COMITÉ CONSULTATIF D'URBANISME

10 juillet 2024

PIIA_1048 à 1060, Boulevard Décarie
5300-5310, avenue Crowley (Bosco)
Demande de permis #3003336837

Plan sous-sol 2

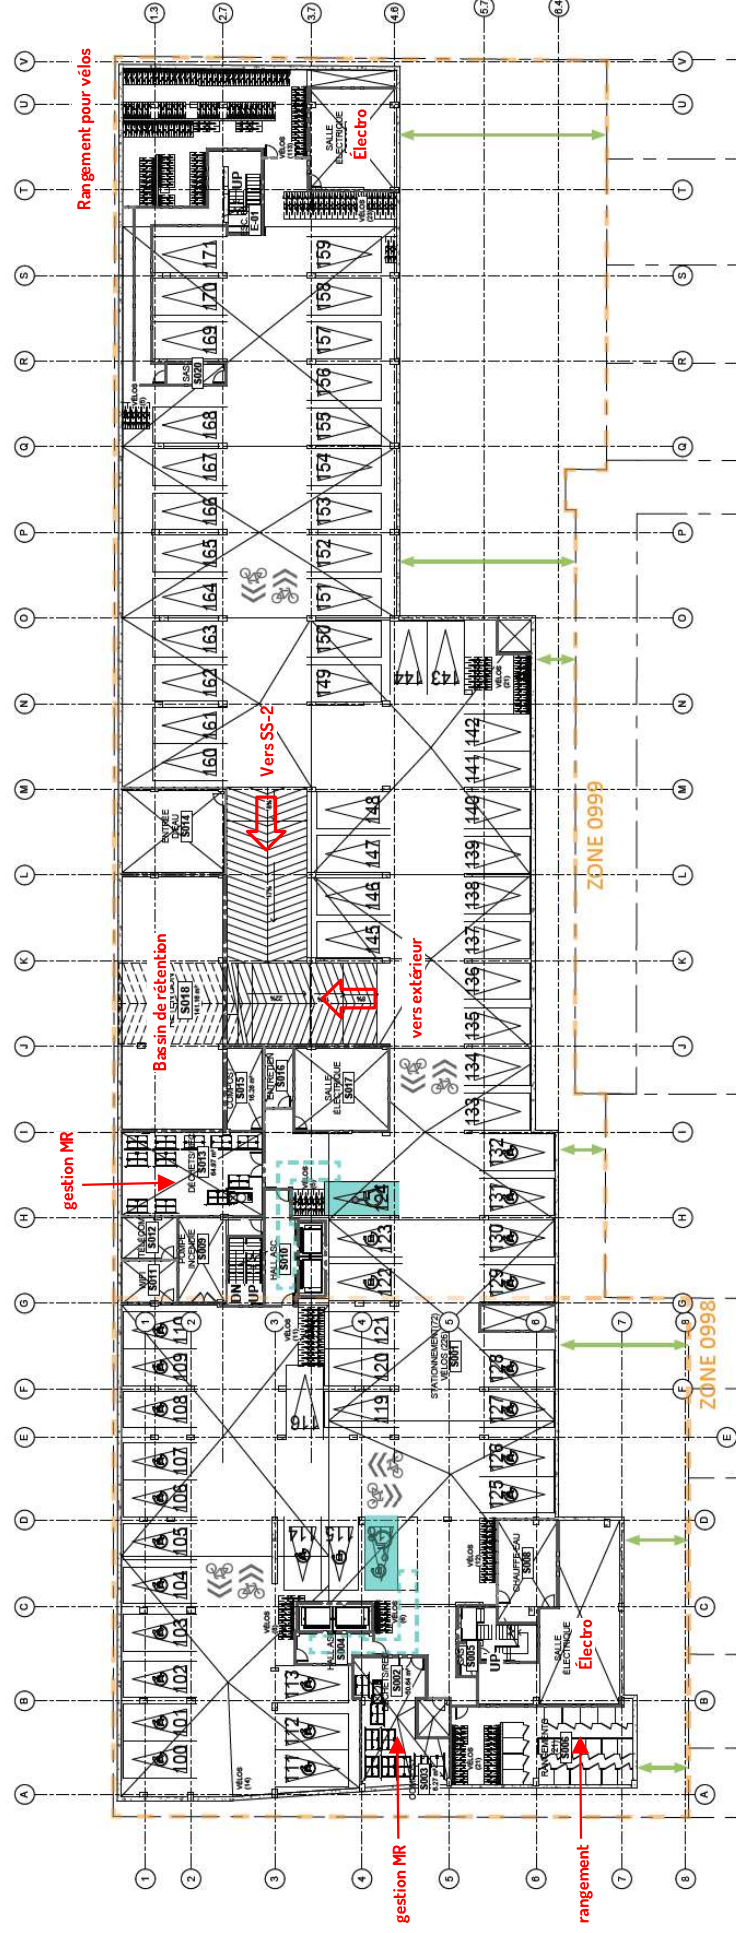
CAPACITÉ: 57 cases de stationnement (VALIDER CONFORMITÉ)

Plan sous-sol 1

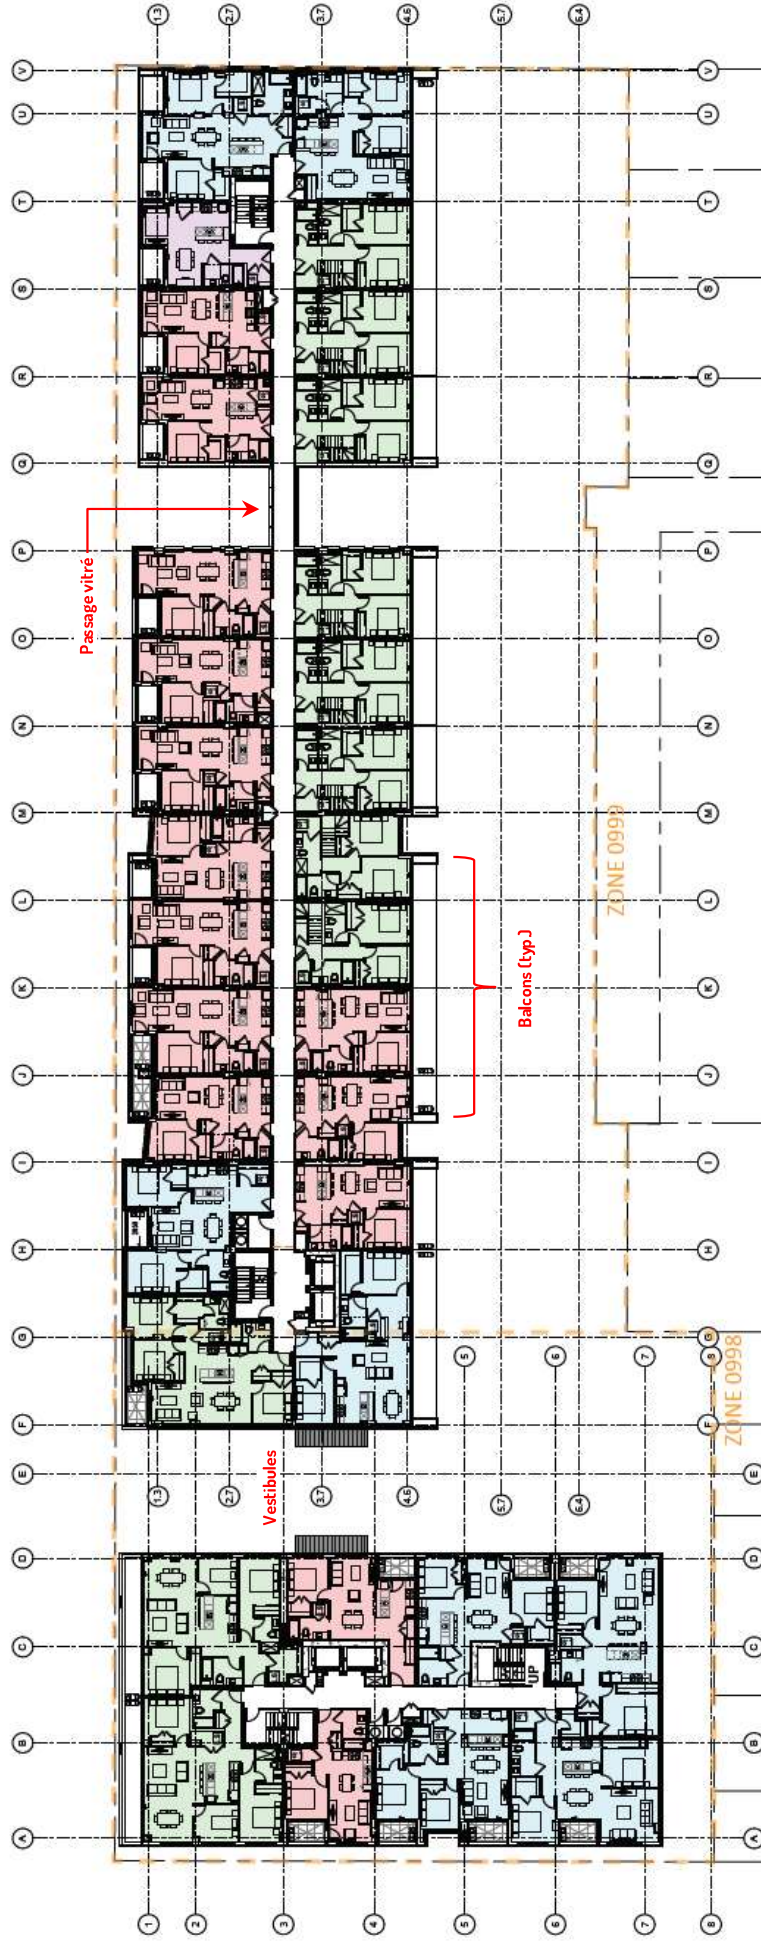
CAPACITÉ: 71 cas es de stationnement (VALIDER CONFORMITÉ)

Recommandation: Reconfigurer stationnement pour vélos.
Regrouper et rationaliser en fonction de la sécurité des parcours et d'une orientation intuitive à l'intérieur du bâtiment.

VALIDER CONFORMITÉ DES AMÉNAGEMENTS (STATIONNEMENT POUR VÉLOS)

Plan du 7^e étage

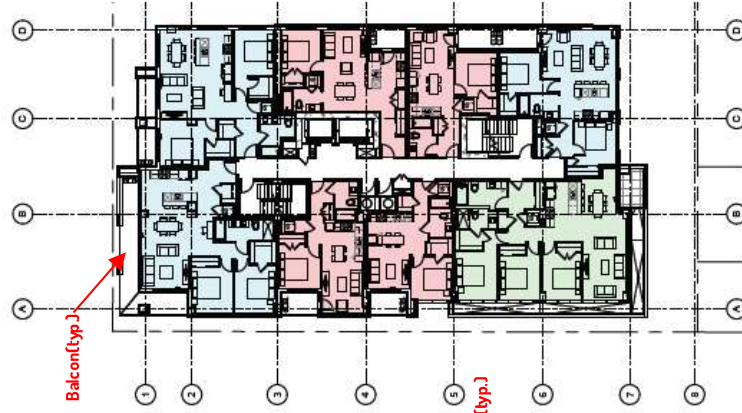
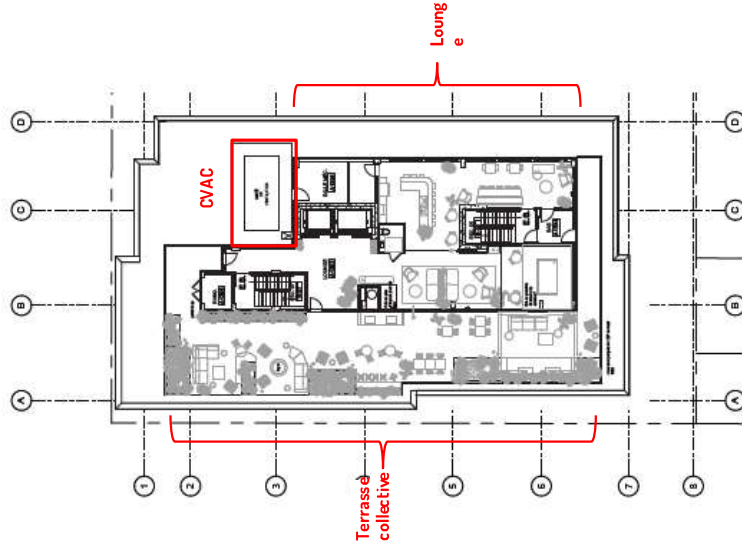
Recommandations: Relocaliser génératrice à l'intérieur du bâtiment;
Maximiser superficie de la toiture végétalisée (zone 0999).

Front résidentiel
(boulevard Décarie)

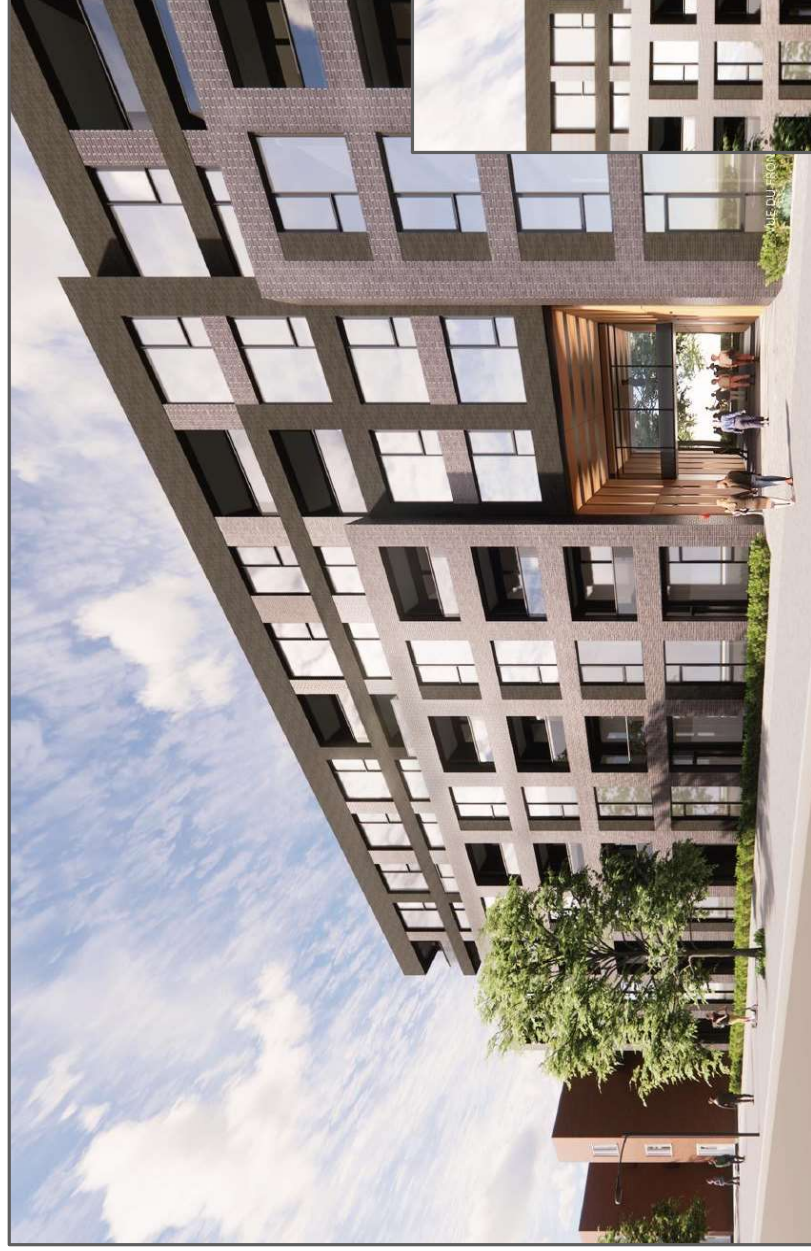
"Suivant les recommandation du comité, la porte cochère a été relocalisée dans l'axe de la ruelle existante."

Plan du RdC

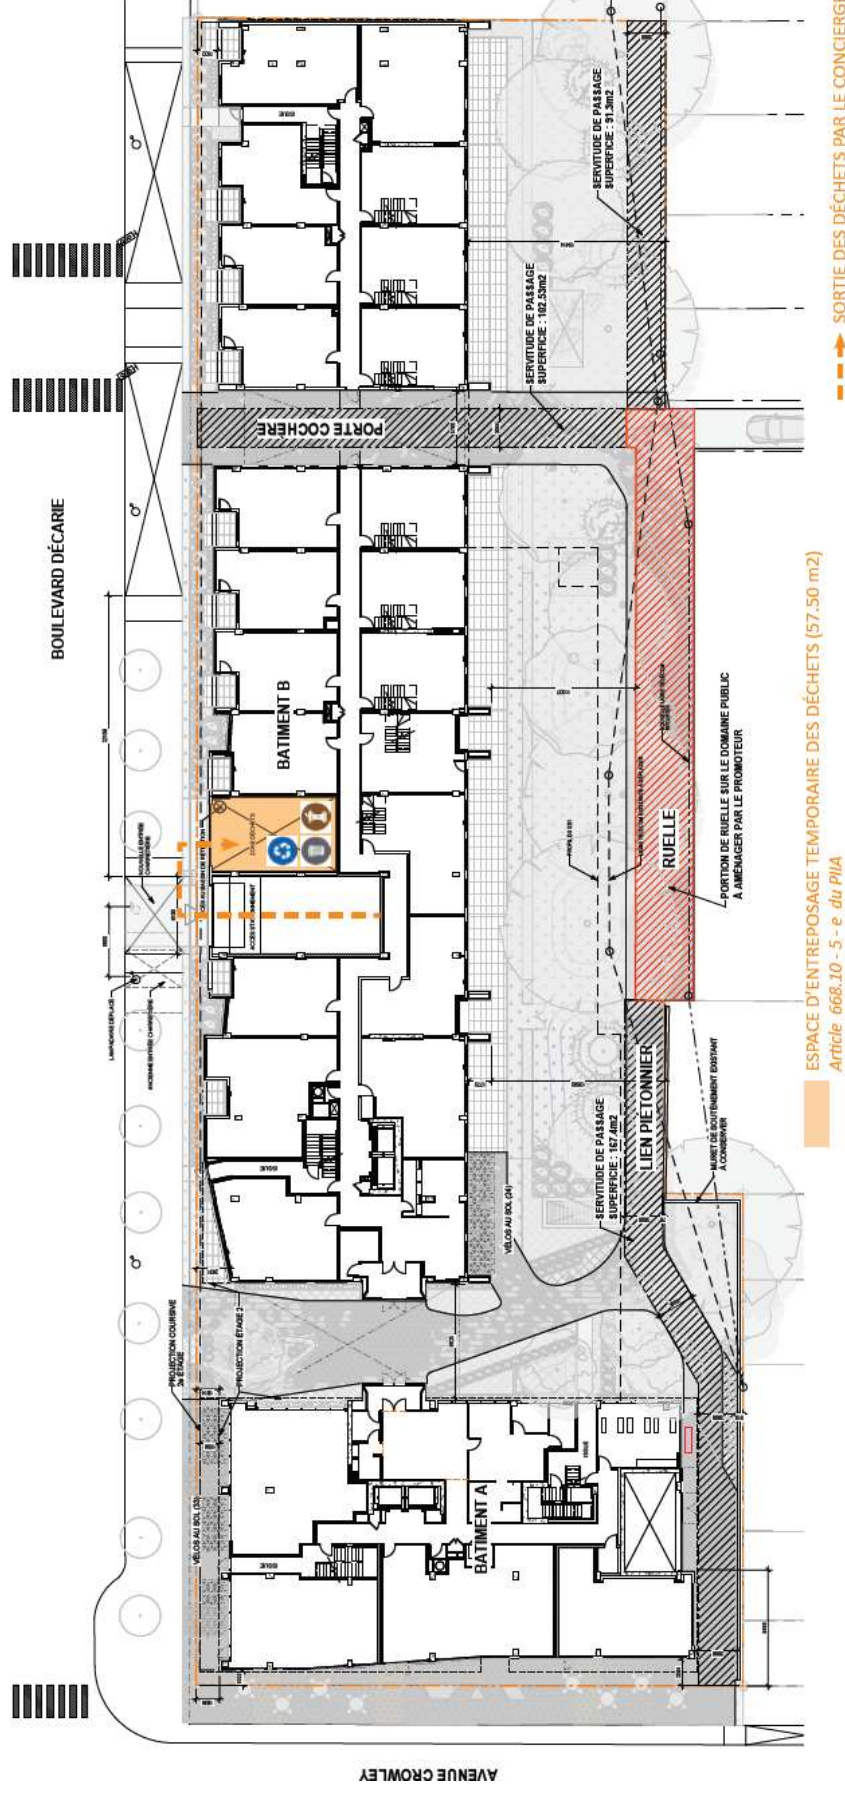
e)	L'architecture d'un bâtiment intègre un espace d'entreposage temporaire des matières résiduelles adjacent au domaine public pour les jours de collecte.	○	L'aménagement d'une aire d'entreposage temporaire des matières résiduelles est proposé à l'intérieur du bâtiment, en relation directe avec le boulevard Décarie. Recommandation: Fournir plan détaillé de la gestion des MR incluant un schéma illustrant la manutention des conteneurs.

- Fournir un plan détaillé de la gestion des matières résiduelles ainsi qu'une démonstration convaincante de la viabilité des solutions proposées, en ce qui a trait notamment à la manutention des conteneurs;
